**Lista di controllo per la valutazione preliminare  
(art. 6, comma 9, D.Lgs. 152/2006)**

**LAVORI DI COMPLETAMENTO DEL MOLO DI SOTTOFLUTTO DEL PORTO DI TERMINI IMERESE (CIG 5879549552 – CUP I64B14000160005)**

**Progetto Esecutivo Generale in variante al Progetto Definitivo Generale approvato dal CTAR con parere n°106 del 04/06/2014**

Figura 17 - Planimetria costruttiva raccordo tra la prog. 370,32 m e la prog. 370,67

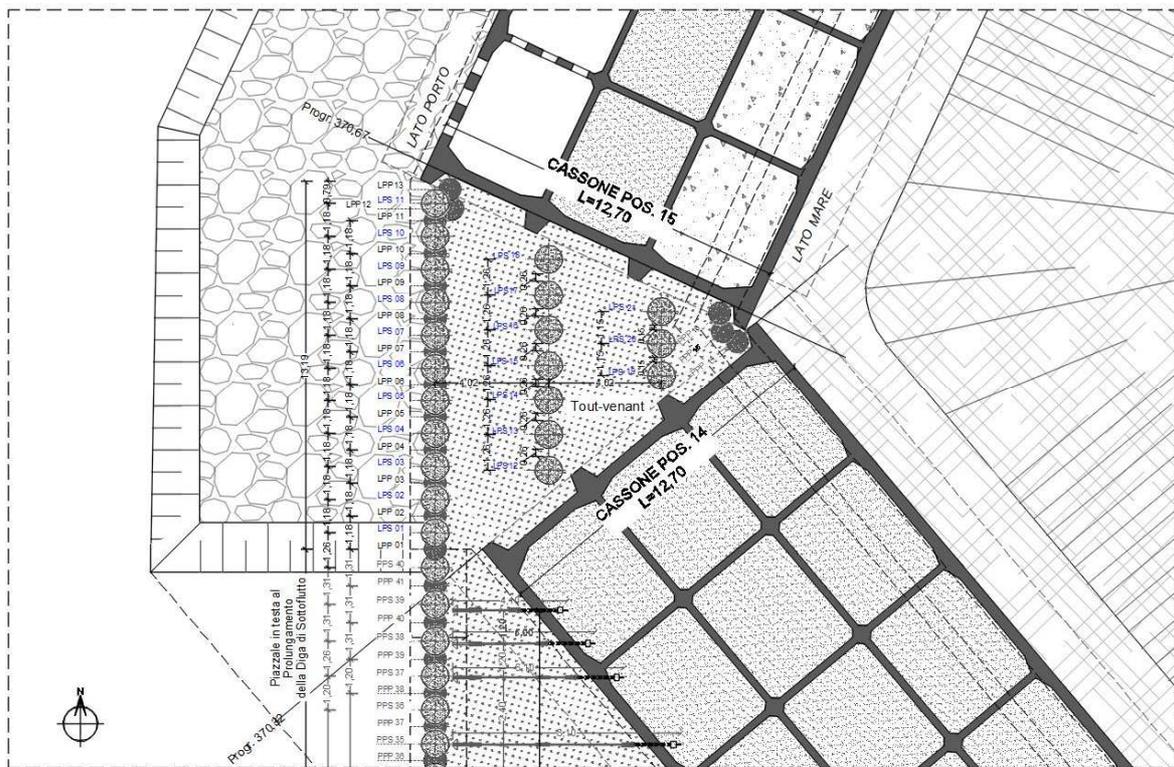
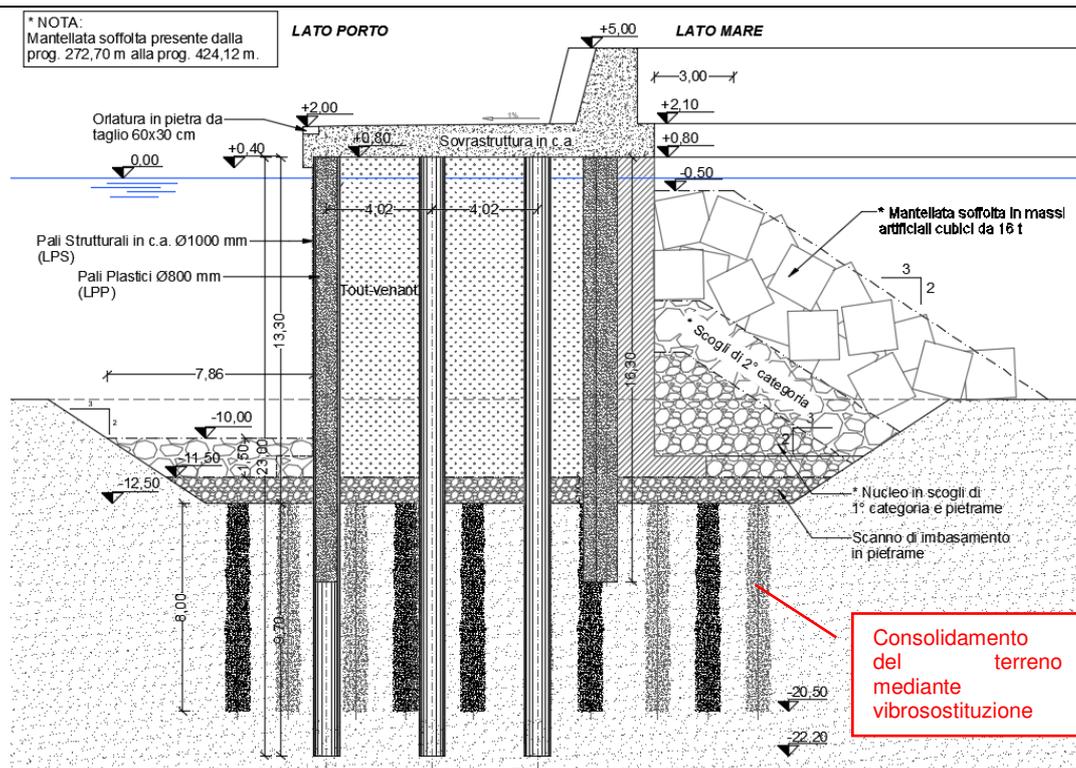
Tra la prog. 370,32 m e la prog. 370,67 verrà realizzato un raccordo, lato porto, tra due tratti con diverso orientamento. Il paramento esterno del raccordo, con sviluppo bilineare, verrà realizzato con una paratia di pali costituita da n°11 pali strutturali in c.a.  $\varnothing 1000$  mm di lunghezza 23,00 m intervallati da pali plastici  $\varnothing 800$  mm di lunghezza 16,30 m, piuttosto che con palancole in acciaio S355 con profilo combinato HZ e HHZ previste nel Progetto Definitivo. All'interno del corpo di gettata in tout venant verranno realizzati altri n°10 pali strutturali in c.a.  $\varnothing 1000$  mm di lunghezza 23,00 m, disposti su n°2 file (n°7 e n°3), e a chiusura del raccordo, lato mare, n°3 pali plastici (vedi *Figura 17* e *Figura 18*). La paratia e i pali interni saranno vincolati in testa dalla sovrastruttura in c.a di forma triangolare compresa tra la paratia e le sovrastrutture dei cassoni adiacenti. I pali interni alla gettata assolveranno quindi ad una duplice funzione: ancoraggio della paratia e sostegno della sovrastruttura.

Figura 19 - Raffronto di una sezione di computo tra Progetto Definitivo e Progetto Esecutivo

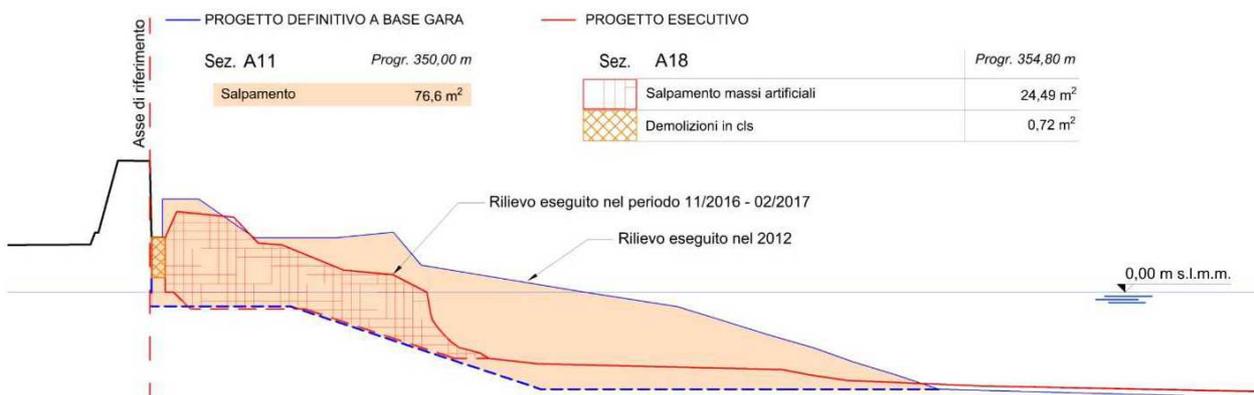
Modifica del nucleo dell'opera a gettata soffolta a tergo dei cassoni di testa del molo di sottoflutto, prevista dal Progetto Definitivo interamente realizzata con massi artificiali provenienti da salpamento, per far fronte allo sbilanciamento tra i massi in cls da salpare ed i massi necessari per la realizzazione della mantellata soffolta nel tratto di testa del Prolungamento del Sottoflutto e per la mantellata dell'Opera di Chiusura. Tale sbilanciamento è dovuto alla evidente differenza tra il rilievo topobatimetrico del Progetto Definitivo e quello eseguito nel Progetto Esecutivo, pertanto al fine di ridurre le quantità di massi in cls da approvvigionare è stata mantenuta la stessa sagoma progettuale prevedendo però un nucleo in pietrame e scogli di 1° categoria con sovrastante strato filtro in scogli di 2° categoria e un doppio strato di massi cubici da 16 t.

Figura 21 – Progetto Esecutivo: Sezione tipo piazzale

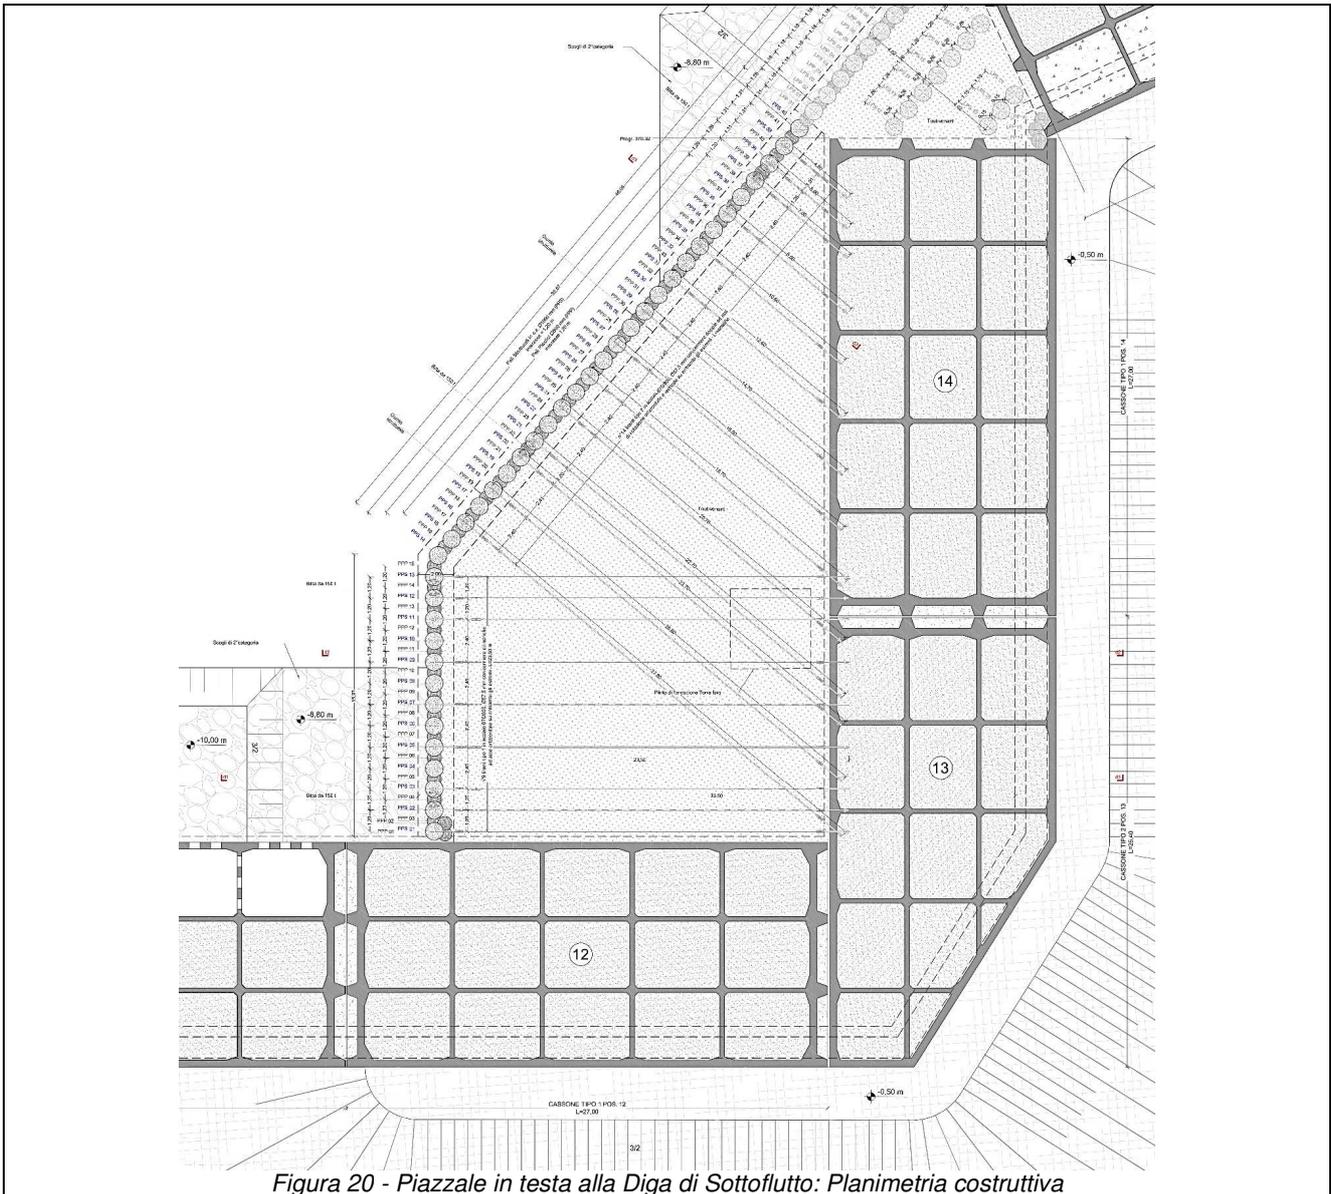
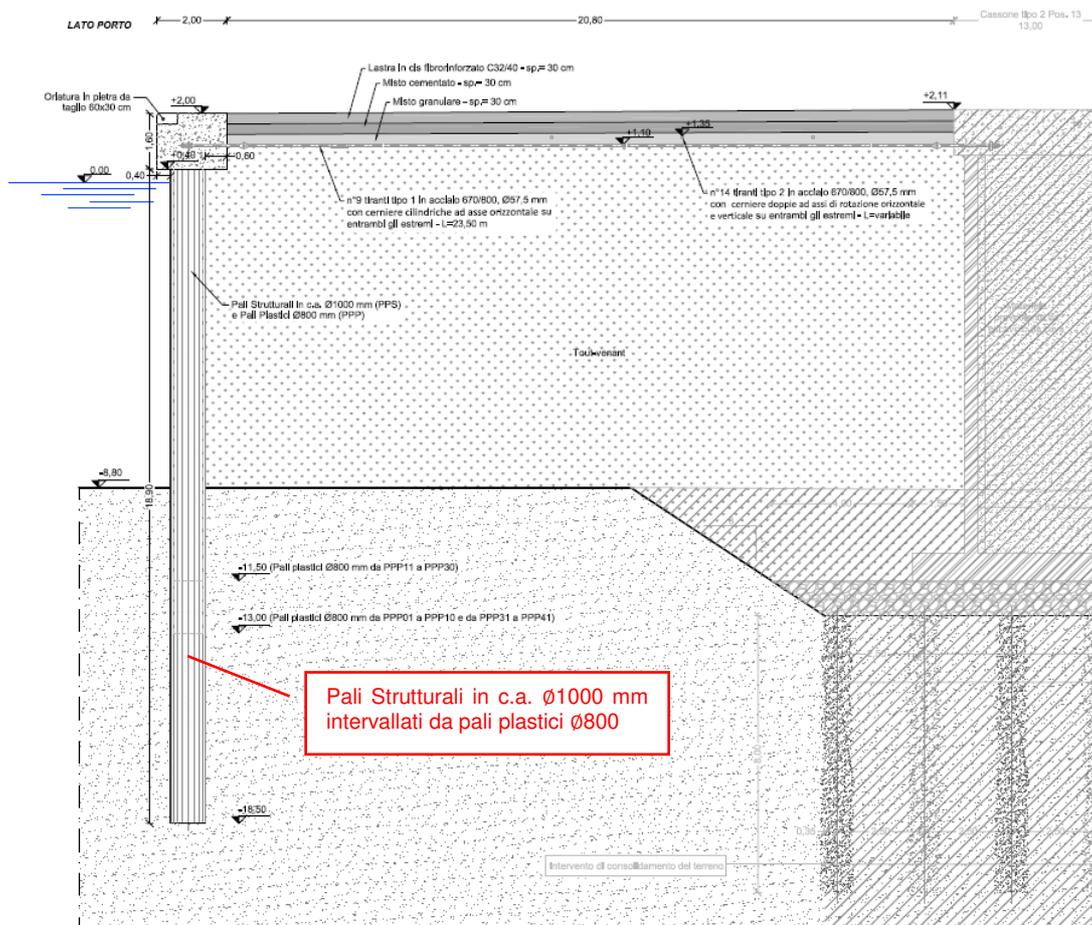
A ridosso dei cassoni nn.12-13-14 sarà realizzato un piazzale costituito da una gettata in tout-venant, delimitata da una paratia di pali in c.a. intervallati da pali plastici e vincolati in testa da tiranti in acciaio ancorati alle sovrastrutture degli stessi cassoni.

Il Progetto Definitivo prevedeva la realizzazione del muro di sponda con una paratia metallica a parete combinata. I risultati delle indagini geognostiche integrative e la conseguente modifica del modello geotecnico del sottosuolo e della categoria di Sottosuolo da B a C, hanno portato alla definizione di una nuova soluzione, passando dallo schema "a mensola" allo schema di paratia vincolata in testa, e incrementando la lunghezza d'infissione. In particolare, si prevede di realizzare una paratia di pali strutturali in c.a. Ø1000 mm di lunghezza 18,90 m, intervallati da pali plastici Ø800 mm di lunghezza 11,90-13.40 m, con trave in c.a. di collegamento in testa 2,00x1,60 m vincolata da tiranti in acciaio ancorati alle sovrastrutture degli stessi cassoni.

Figura 24 – Progetto Esecutivo: Sezione tipo

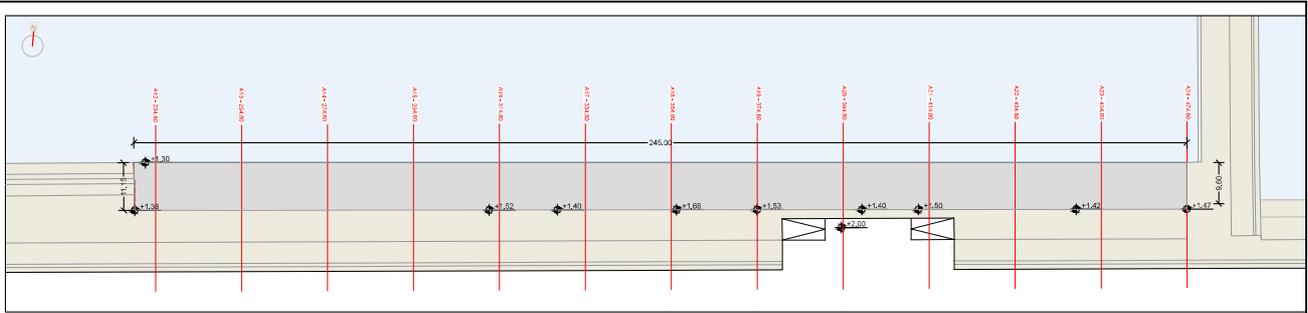
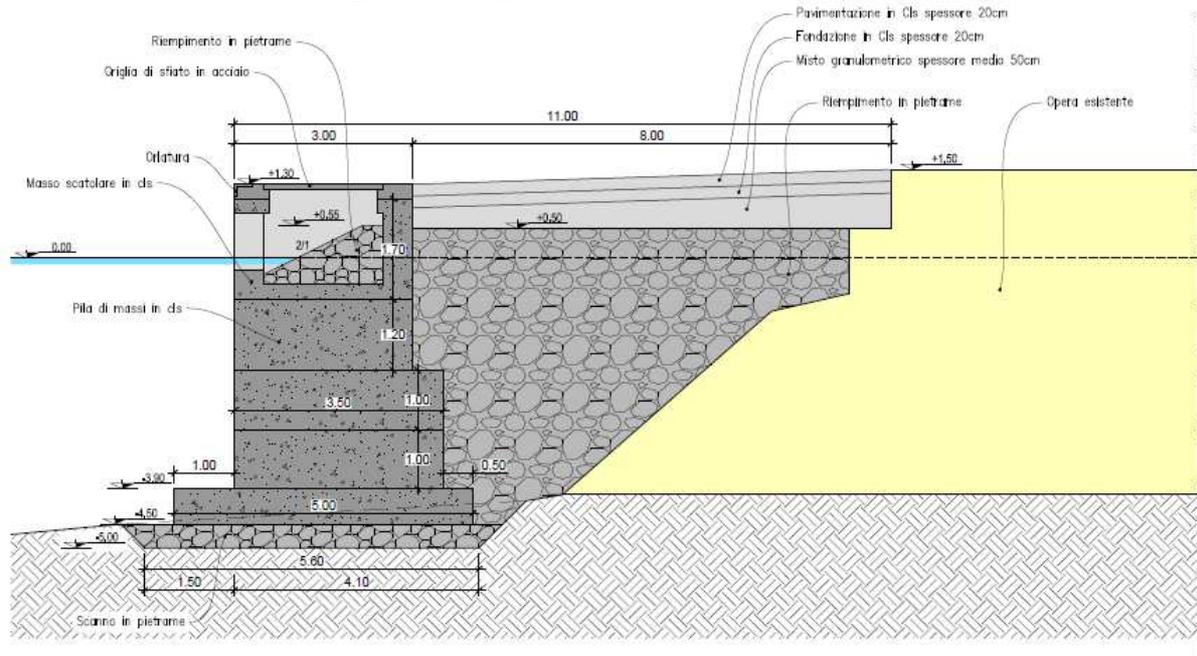
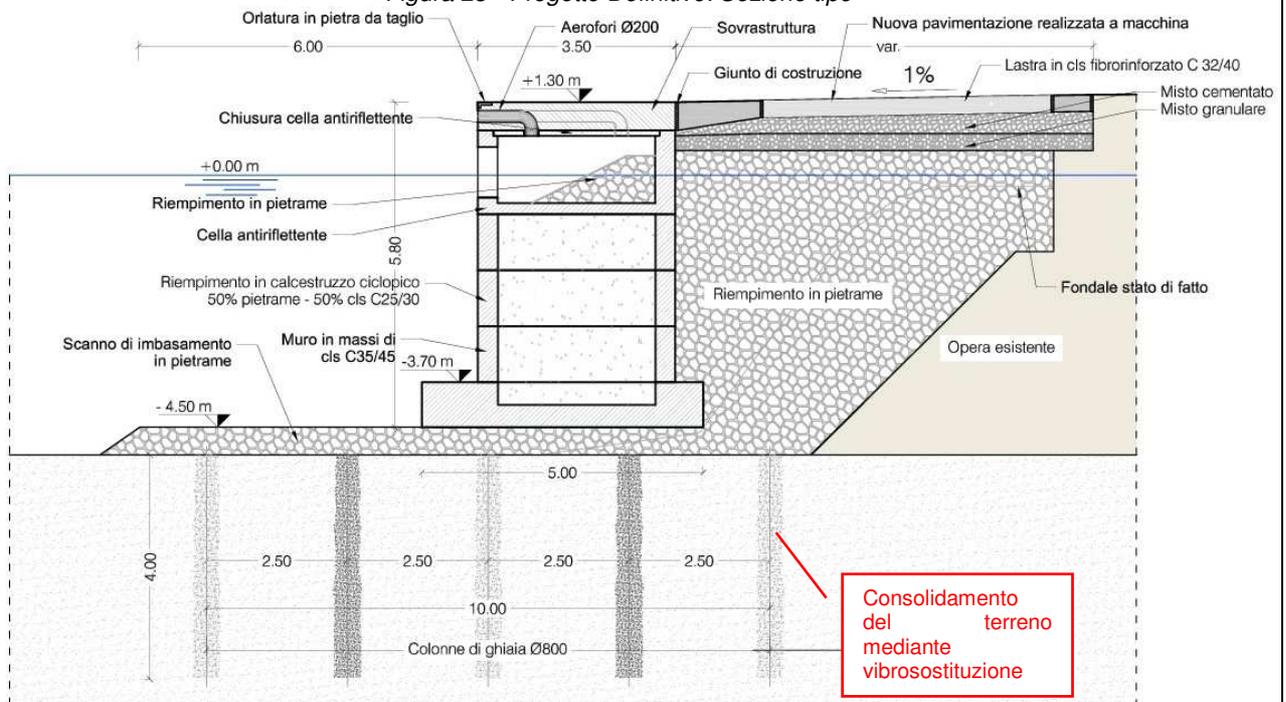
- Intervento di vibrosostituzione mediante colonne di ghiaia aventi diametro di circa 800 mm e profondità 4,00 m a partire dalla quota di fondale esistente, con maglia 2,50x2,50 m a quinconce, al fine di determinare un miglioramento delle caratteristiche fisico-meccaniche dei terreni di fondazione (come previsto dall'Appaltatore in fase di offerta);

- Maggiore Escavo per la Banchina Turistica, nemmeno 100 m<sup>3</sup>, dovuto alla differenza tra il rilievo del Progetto Definitivo e quello eseguito nel Progetto Esecutivo;

- Preconsolidamento della banchina esistente per la realizzazione della banchina turistica, non previsto nel Progetto Definitivo, necessario in quanto la banchina esistente crollerebbe a seguito del salpamento necessario per l'esecuzione dell'opera. Tale intervento prevede l'esecuzione di due paratie di micropali quale opera provvisoria di confinamento della banchina esistente nella porzione interessata dal salpamento degli scogli e dall'escavo necessario per l'installazione delle strutture della nuova banchina turistica. I micropali, disposti con interasse di 35 cm, saranno lunghi 10 m e avranno un diametro di 250 mm. L'armatura sarà costituita da profili tubolari Ø88,9 mm x 5 mm di acciaio S355.
